改善箇所説明図

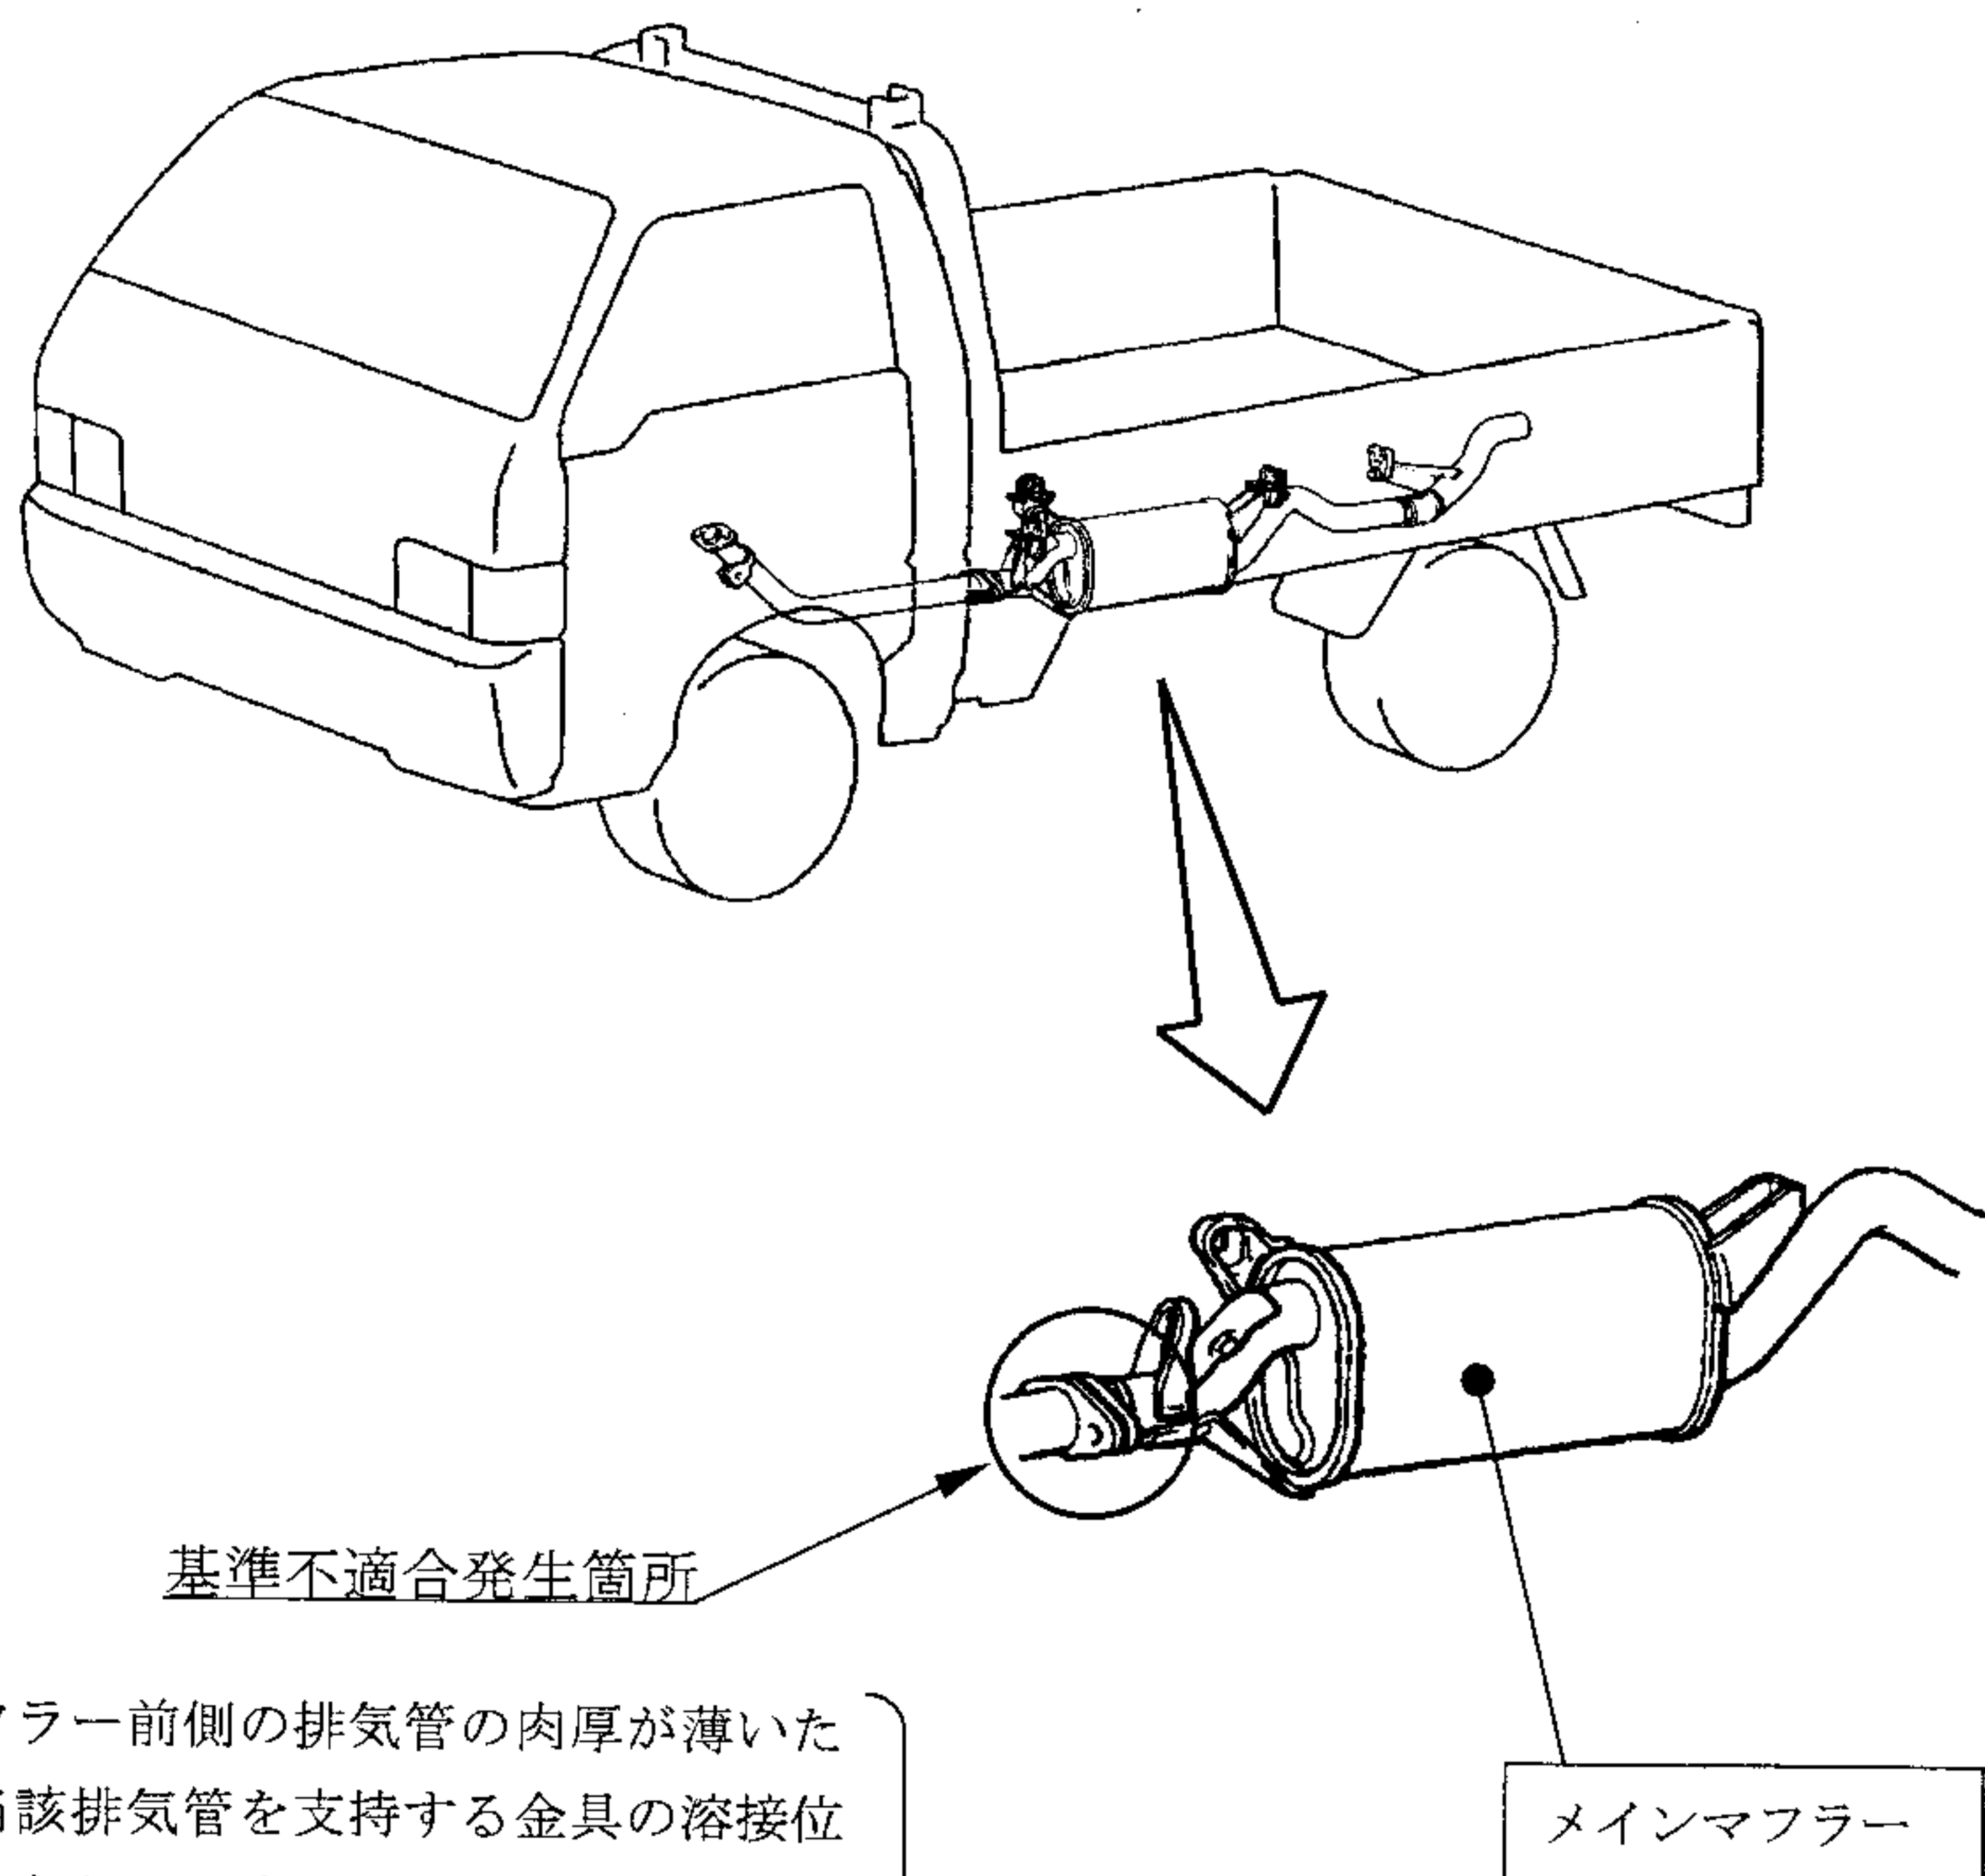
メインマフラー前側の排気管の肉厚が薄いため、また当該排気管を支持する金具の溶接位置が不適切なため、走行中の振動に対する排気管の強度が不足しており、亀裂が入ることがある。そのため、そのままの状態で使用を続けると、排気管が折損し、騒音が増大するおそれがある。

全車両、メインマフラー一式を対策品と交換する。

(対策品の供給に時間を要することから、全使用者に不具合内容の周知を行い、後日、改善作業を実施する)
